Příloha 1 odůvodnění ÚP Kelníky – úprava dokumentace předložené ke společnému jednání po pracovní schůzce se zástupci Odboru životního prostředí a zemědělství Magistrátu města Zlína.

Úprava ÚP Kelníky po pracovním jednání konaném dne 3.12.2020:

Výřez z koordinčního výkresu odůvodnění Územního plánu Kelníky zpracovaného pro společné jednání

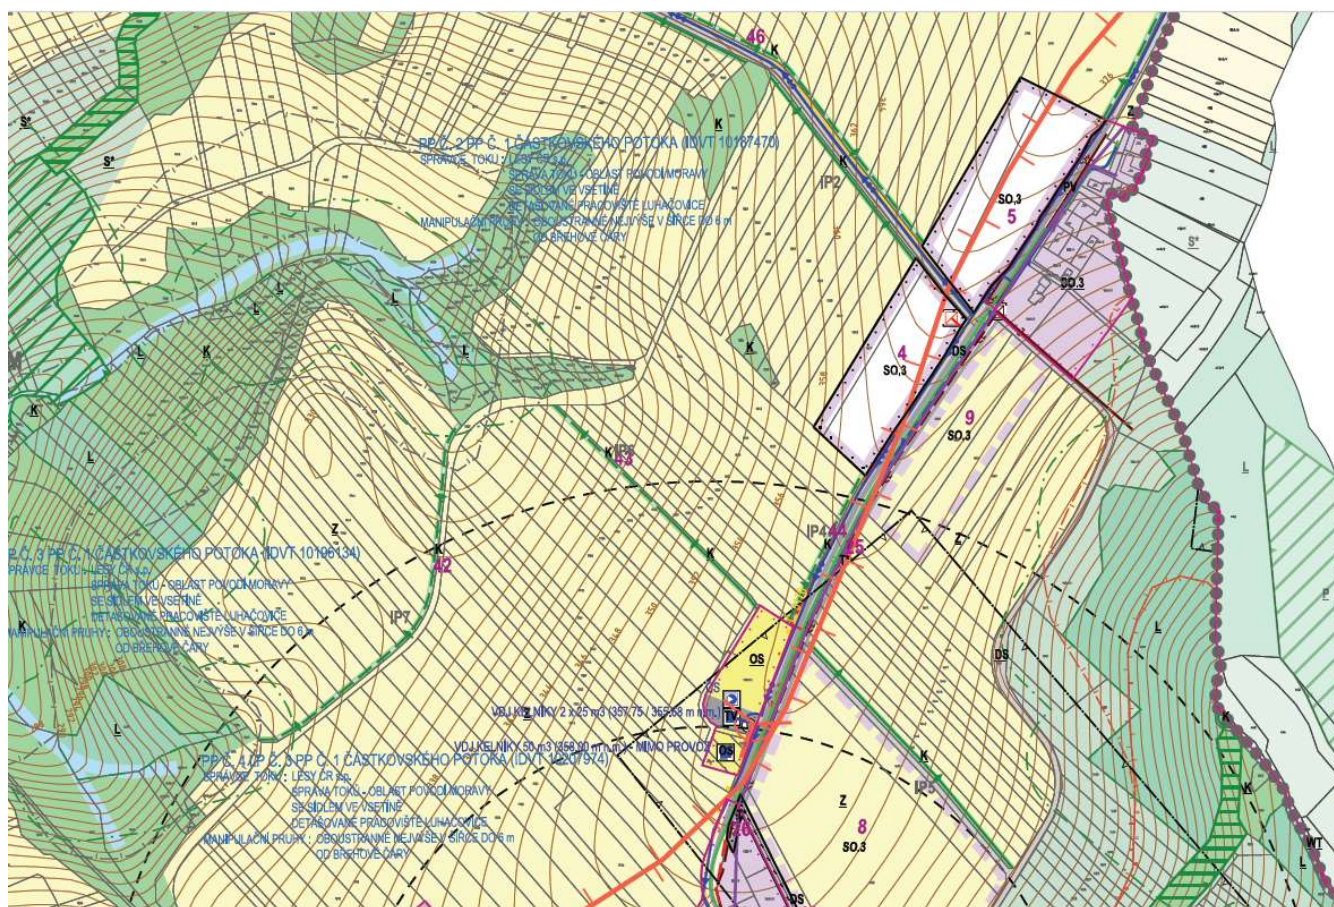
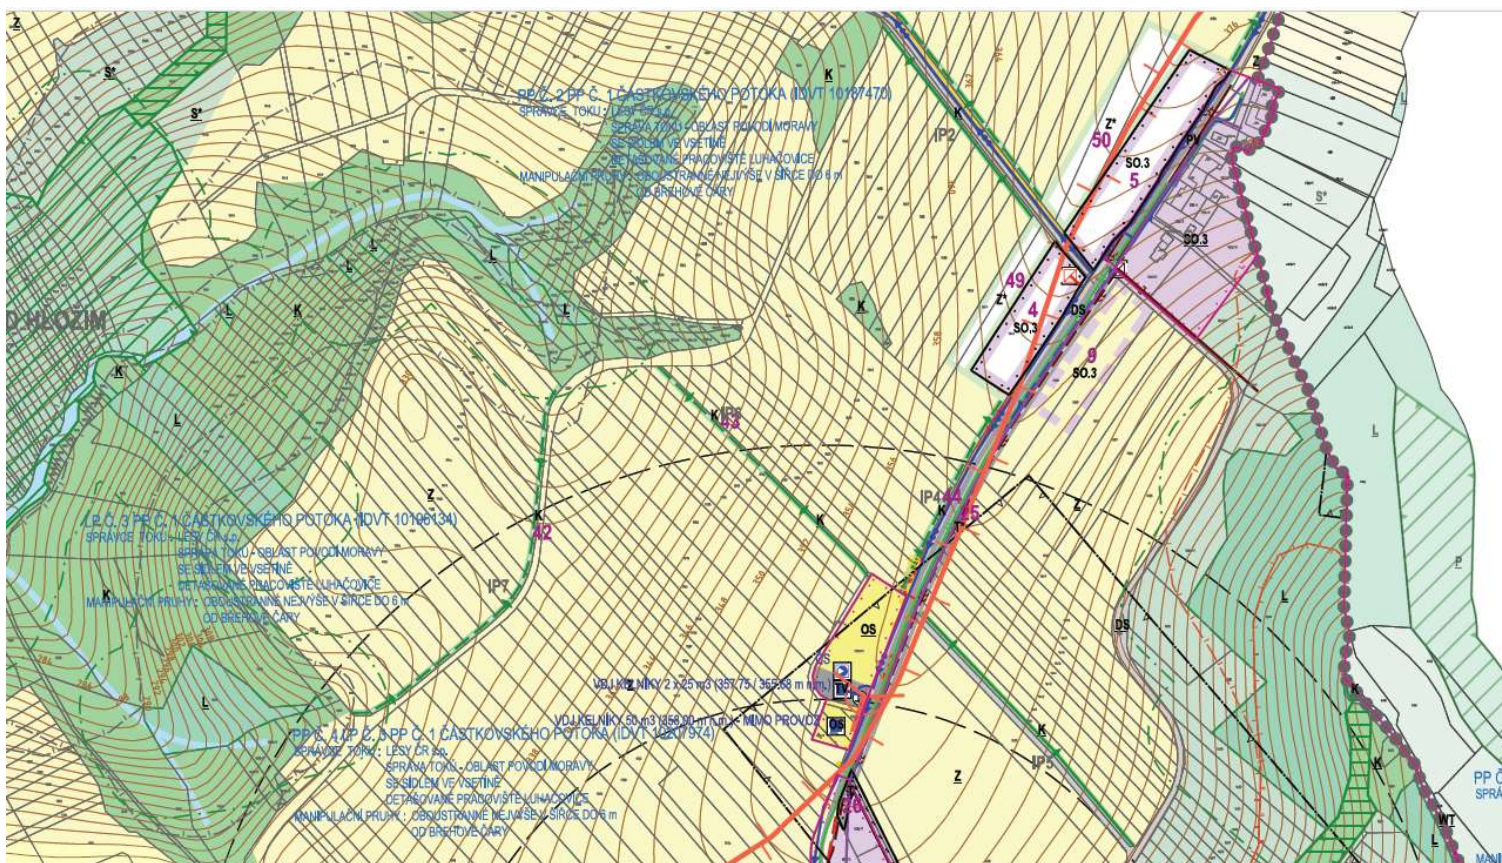
- Návrhové zastavitelné plochy smíšené obytné vesnické č. 4 a 5 v lokalitě Paseky byly rozděleny na nezastavitelnou část zahrad (tj. návrhové plochy sídelní zeleně číslo 49 a 50) a na zastavitelné plochy těsně přiléhající ke stávající obslužné komunikaci tak, aby bylo lépe zajištěno dodržování požadavku na respektování místního charakteru zástavby, která dodržuje umístění staveb u komunikace a orientaci zahrad do volné krajiny

- Návrhová zastavitelná plocha smíšená obytná vesnická č.4 byla směrem ke kompaktnímu zastavěnému území obce zkrácena a opatřena pásem izolační sídelní zeleně, aby byl ještě dále minimalizován dopad navrhovaného řešení na místní pohledový horizont.

- Vymezení územní rezervy pro případnou výhledovou zástavbu obytnou vesnickou číslo 9 byl zmenšen obdobně jako plocha č. 4 na protilehlé straně obslužné komunikace.

- Byla kompletně vypuštěna rozsáhlá územní rezerva pro zástavbu smíšenou obytnou vesnickou číslo 8

- zastavitelné plochy č. 4 a 5 v lokalitě Paseky jsou vymezeny v rozsahu, který zahrnuje i předpokládané zahrady
- zastavitelná plocha č.4 je protažena směrem k obci v rozsahu ucelených pozemků
- územní rezerva č.9 je vymezená podél komunikace souběžně s návrhovou plochou č.4 v rozsahu ucelených pozemků
- územní rezerva č.8 je vymezená v rozsahu ucelených pozemků

- zastavitelné plochy č. 4 a 5 v lokalitě Paseky jsou zmenšeny na pás v šířce cca 35m těsně přiléhající k obslužné komunikaci
- zastavitelná plocha č.4 je směrem k obci výrazně zkrácena cca o 1/3
- budoucí zahrady za novou zástavbou směrem do volné krajiny jsou vymezeny formou ploch sídelní zeleně č. 49 a 50. Pásky sídelní zeleně lemují návrhové plochy č.4 a 5 i z jihozápadní a severovýchodní strany
- územní rezerva č.9 je zásadně zmenšena obdobně jako plocha č.4 na protilehlé straně obslužné komunikace
- územní rezerva č.8 severovýchodně od kompaktní zástavby obce v návaznosti na komunikaci podél hřiště je kompletně vypuštěna

Dálkový pohled na celou zástavbu obce Velký Ořechov s významnou sakrální dominantou kostela sv. Václava od hřiště nad obcí Kelníky.

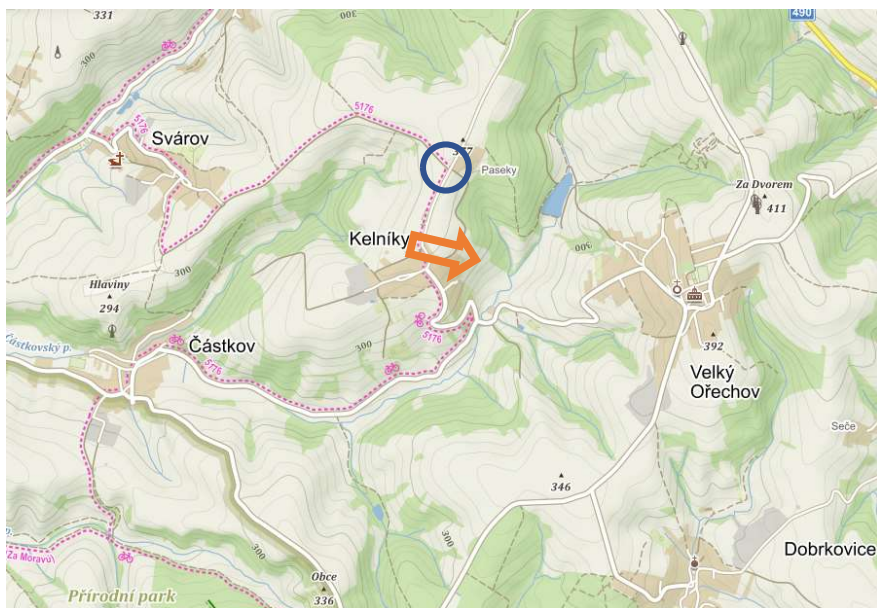
Z fotodokumentace je patrné, že pro zachování daného téměř ortogonálního pohledu na celou zástavbu obce Velký Ořechov s kulturní dominantou kostela a společenskou dominantou navazujícího areálu školy je nezbytné vyloučit obestavění podél východní strany komunikace v návaznosti na kompaktní zástavbu obce směrem k samostatné lokalitě Paseky. Z tohoto důvodu rozsáhlý požadavek na zastavění v dané poloze projektant zapracoval pouze formou územní rezervy a s ohledem na rozsah požadované plochy předpokládal že volný výhled na obec Velký Ořechov (vhodným uspořádáním jednotlivých funkčních ploch v lokalitě při prověření rezervy v rámci řešení následující změny ÚP) zůstane zachován. Toho lze dosáhnout umístěním ploch pro novou zástavbu níže od horizontu se zachováním travnatých ploch v blízkosti komunikace procházející na horizontu. Po úpravě dokumentace je v dotčeném území uvedená rozsáhlá územní rezerva zcela vypuštěna.
